**Modulo per la presentazione delle osservazioni per i piani/programmi/progetti sottoposti a procedimenti di valutazione ambientale di competenza statale**

**ID: Codice procedura (ID\_VIP/ID\_MATTM): 12691**

**“Progetto di un impianto eolico denominato “Pitigliano” ubicato nei comuni di Pitigliano (GR) e Sorano (GR) costituito da 20 (venti) aerogeneratori di potenza nominale 7,0 MW per un totale di 140,0 MW con relative opere connesse ed infrastrutture indispensabili”**

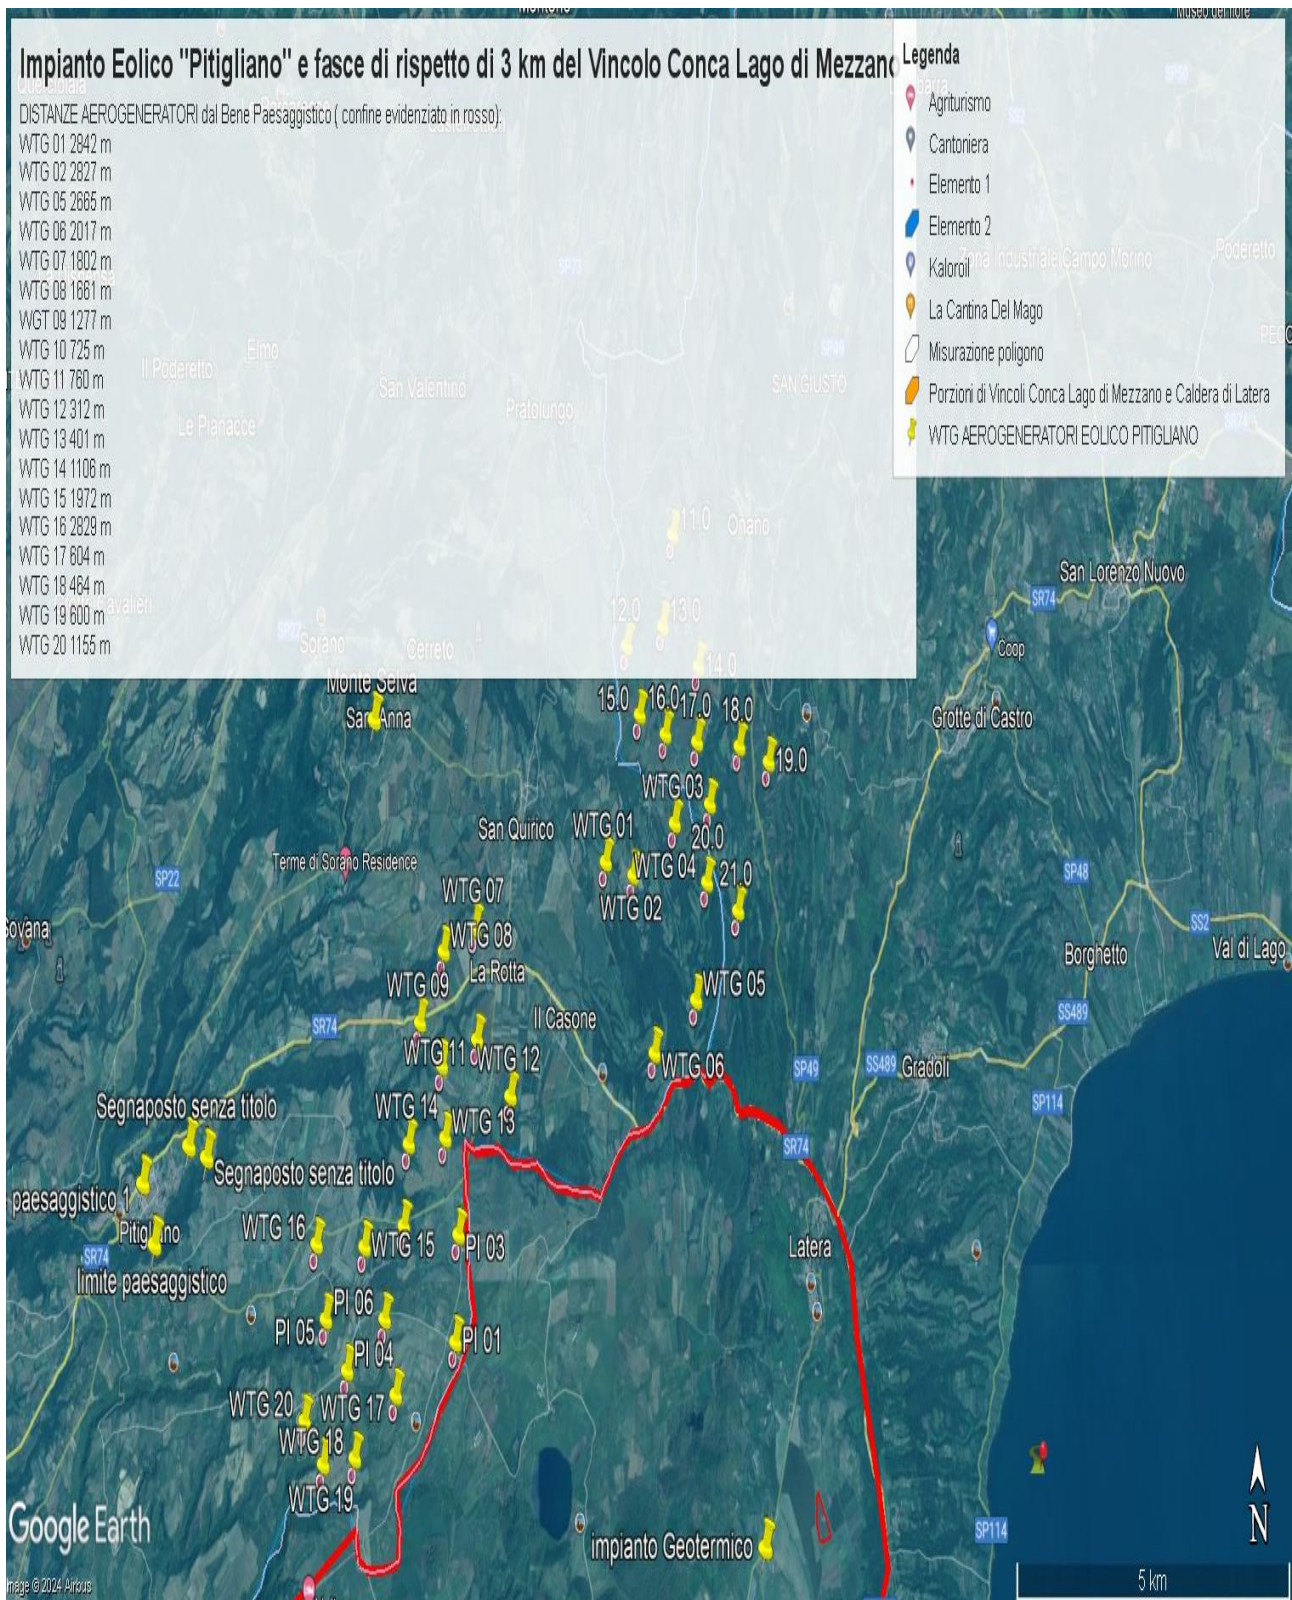
Come è illustrato nell'immagine si ribadisce che l'impianto industriale "Pitigliano" ricade completamente all'interno delle fasce di rispetto dei due vincoli di notevole

interesse pubblico e lambisce quelle di un terzo vincolo e quindi come affermato dal Consiglio di Stato nelle sentenze citate, l'impianto è insediato in area non idonea ai sensi dell'art. 20 comma 8 lettera c quater del D.Lgs. n. 199/2021 e ss.mm.ii al contrario di quanto sostiene la proponente.

**IMMAGINE n. 3 Impianto eolico industriale "Pitigliano" e distanze aerogeneratori dai Vincolo "Orlo della Caldera di Latera.**

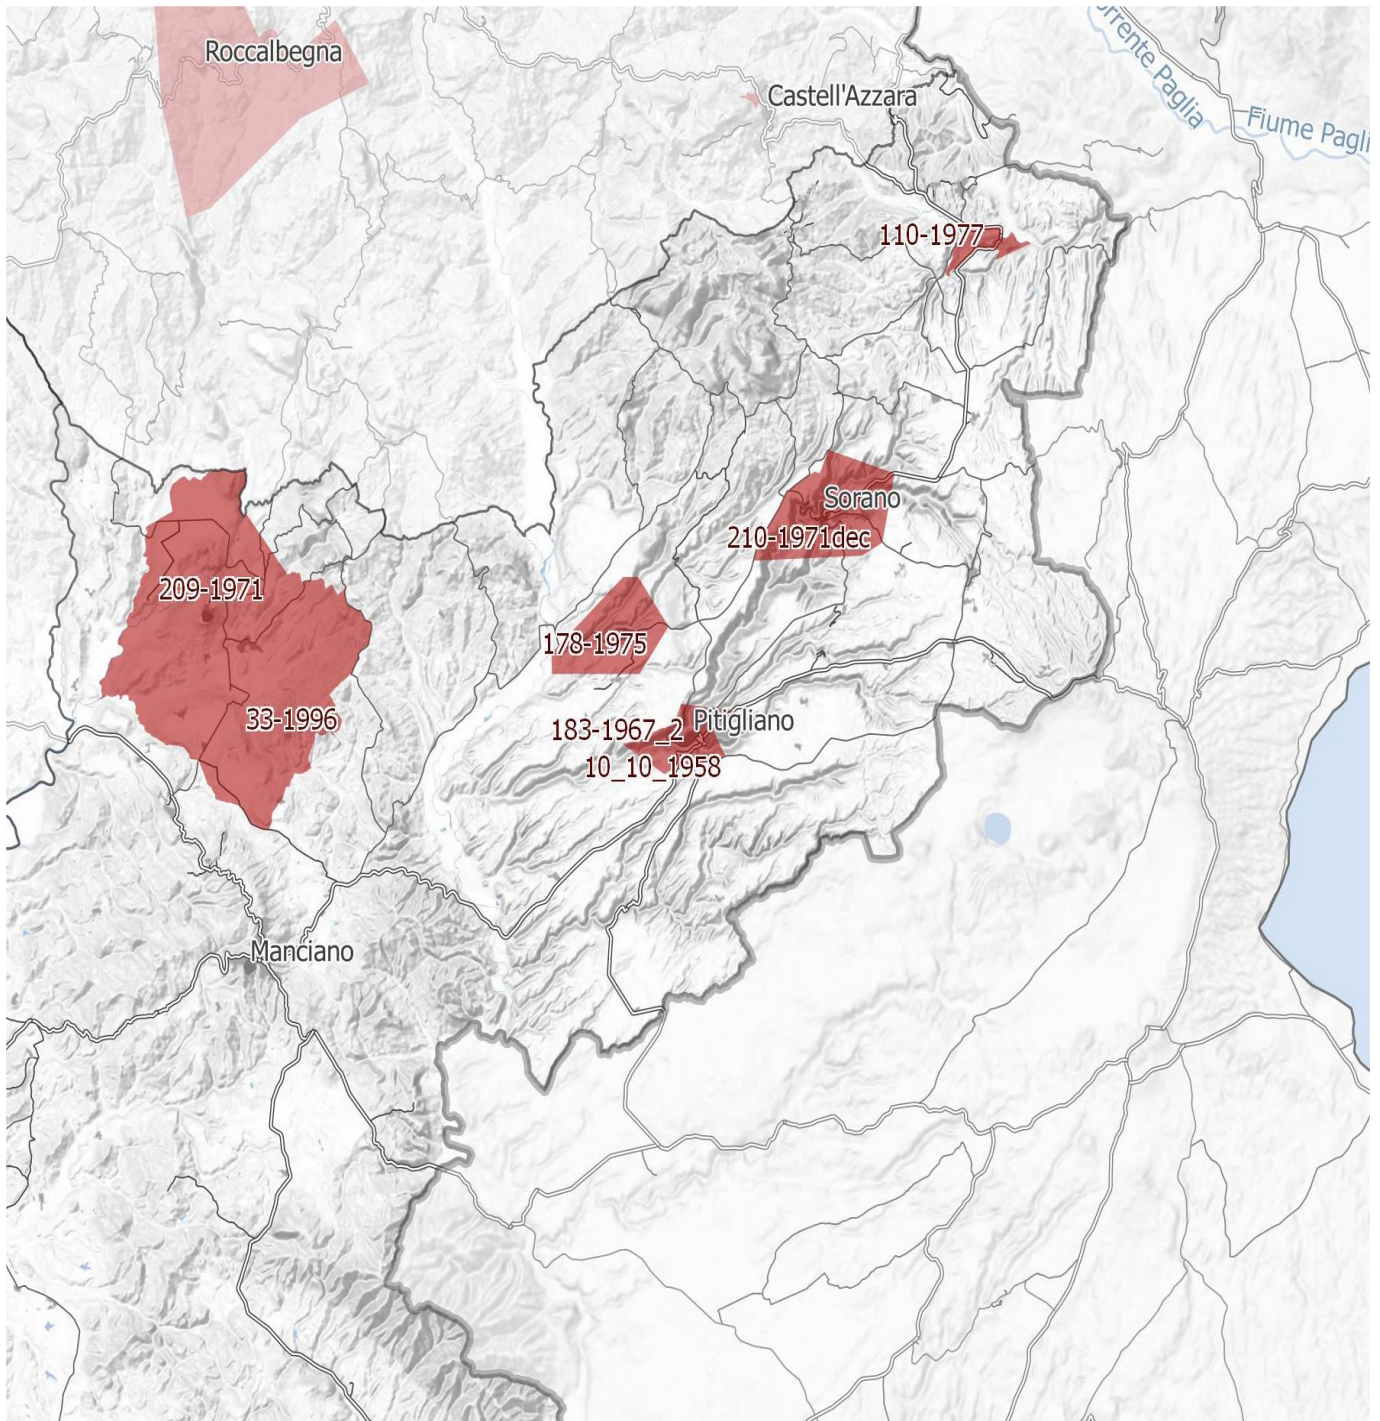
Concludendo, si evidenzia ancora che la proponente non effettuando la procedura prevista dalla Parte III delle Linee Guida nazionali ha ignorato un vincolo paesaggistico di notevole interesse pubblico istituito con un provvedimento del Segretariato regionale del Ministero della Cultura per il Lazio che ha emanato il Decreto di dichiarazione di notevole interesse pubblico n. 22 del 15.02.2024 ai sensi e per gli effetti dell'art. 136, co. 1, lett. c) e d) del decreto legislativo 22 gennaio 2004, n. 42, "Ambito paesaggistico, geologico e geomorfologico dell'orlo della caldera di

Latera e delle sue pendici interessate dai centri eruttivi periferici" nei comuni di CELLERE, FARNESE, ISCHIA DI CASTRO, LATERA, PIANSANO.

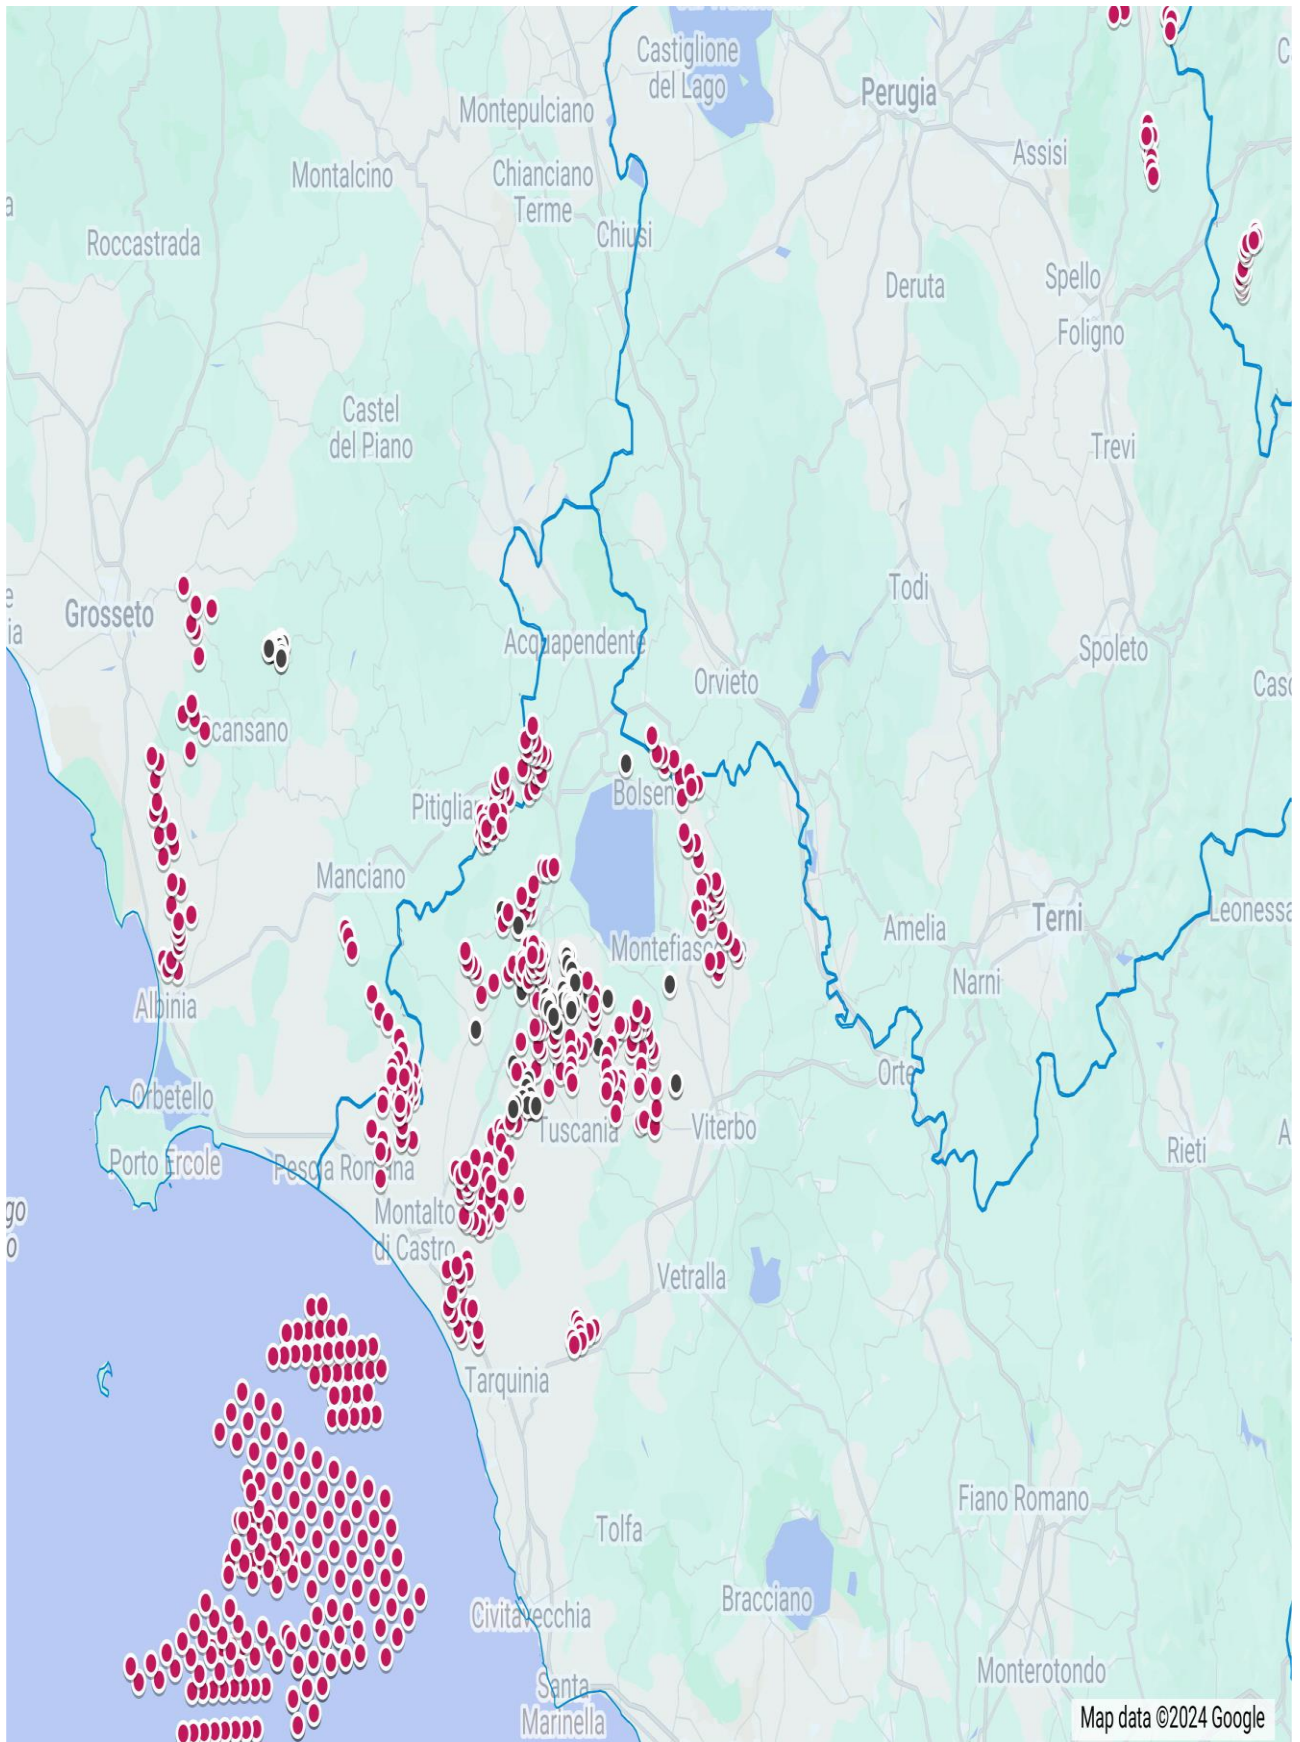
*Inoltre, come sostiene la Proponente parte dell'impianto si verrebbe a trovare a 3,5 km dal centro abitato di Sorano. Infatti, tre degli aerogeneratori WTG 08, 09, 10 sono addirittura all'interno delle fasce di rispetto dei 3 km del suo vincolo paesaggistico di notevole interesse pubblico ex art 136 del CBC. Si evidenzia che così si crea*

un'ulteriore incompatibilità con la tutela del Paesaggio.

**IMMAGINE n 5.** Mappa eolici elaborata dall'Associazione Amici della Terra. La mappa evidenzia il cumulo degli impianti tra Lazio e Toscana.

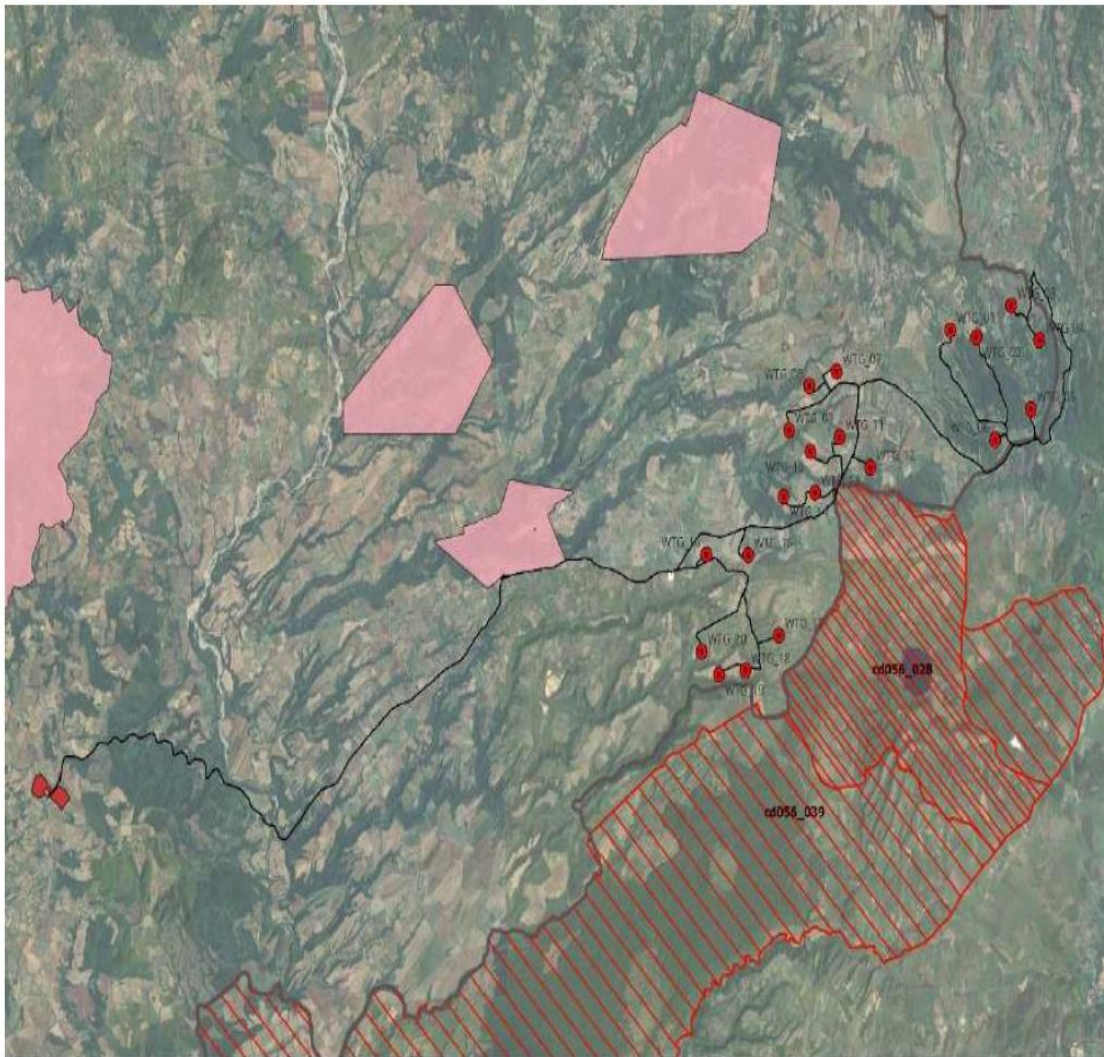
Riguardo al cumulo degli impianti FER, le mappe prodotte dalla proponente riguardano, come già evidenziato, soltanto una parte molto piccola degli impianti FER dell'area intermedia e vasta e in particolare di quelli eolici che contribuiscono a creare un notevole cumulo e la saturazione del territorio tosco laziale. Riguardo al cumulo dei soli impianti eolici si riporta la mappa dell'intervisibilità degli impianti eolici elaborata dall'Associazione nazionale “Amici della Terra”.

**IMMAGINE n. 7** Mappa della intervisibilità degli impianti eolici elaborata dall'Associazione nazionale Amici della Terra. La mappa non è aggiornata comunque rende molo bene dell'enorme impatto visivo creato dal cumulo degli impianti.

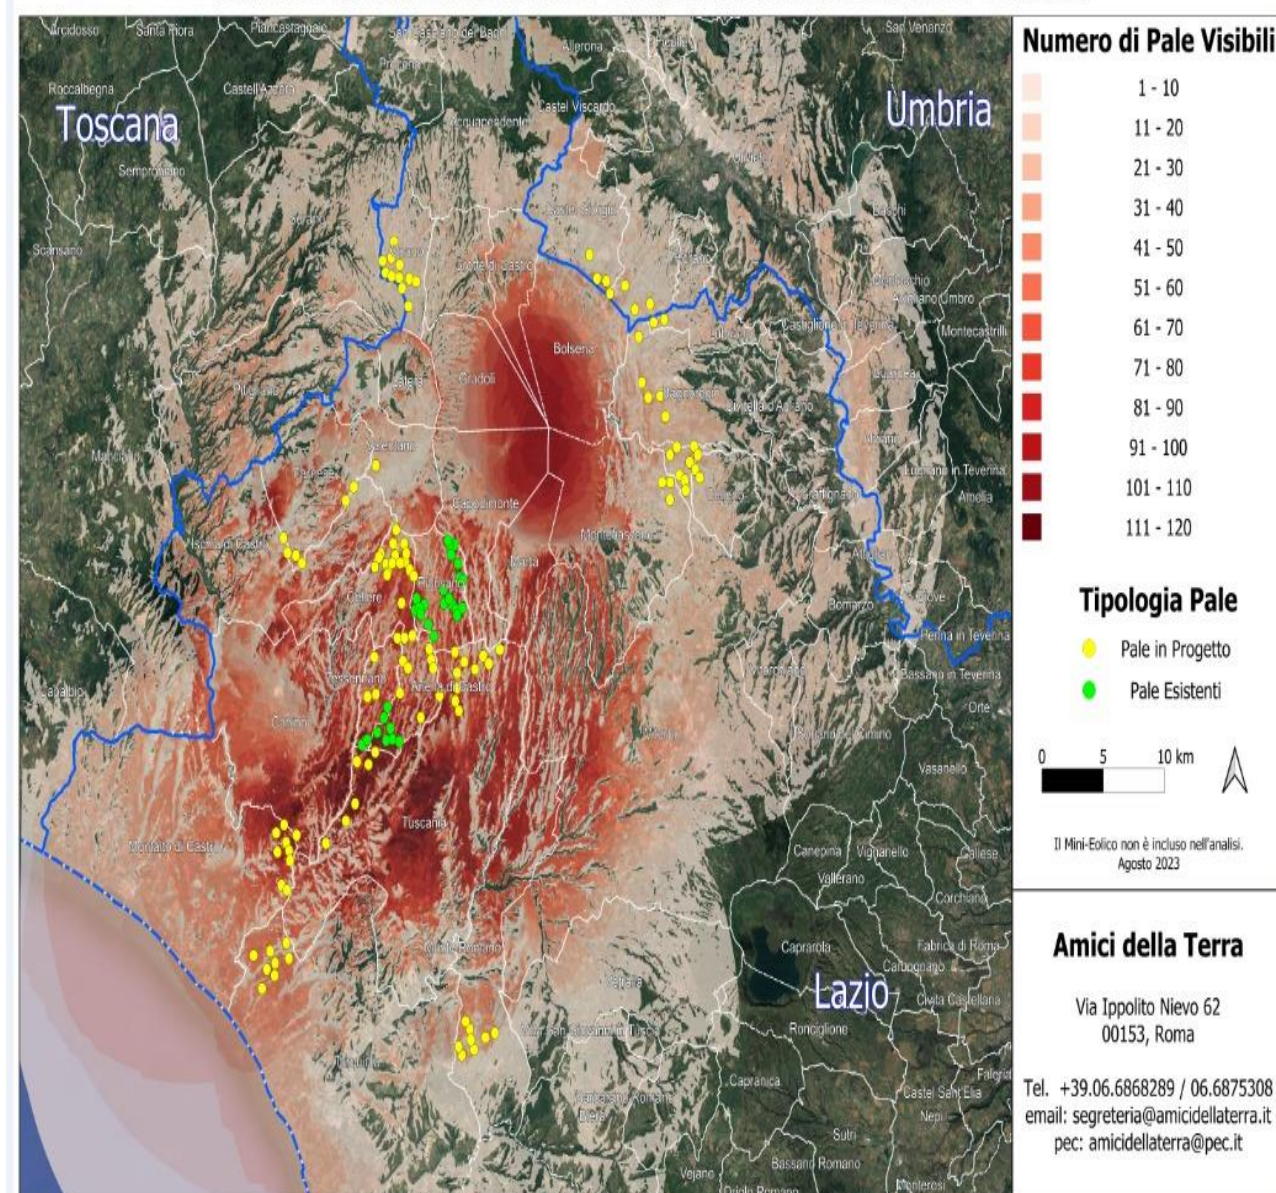
Se agli impianti eolici rappresentati qui sopra che non comprendono sia l'impianto eolico Pitigliano e le altre 14 pale del progetto eolico in verifica amministrativa sempre nel territorio di Pitigliano si aggiungono i migliaia di ettari (7000 fin'ora) di territorio occupato dagli impianti fotovoltaici e agrivoltaici e dalle altre tipologie appare chiaro il numero spropositato degli impianti FER nella bassa toscana e nella Tuscia.
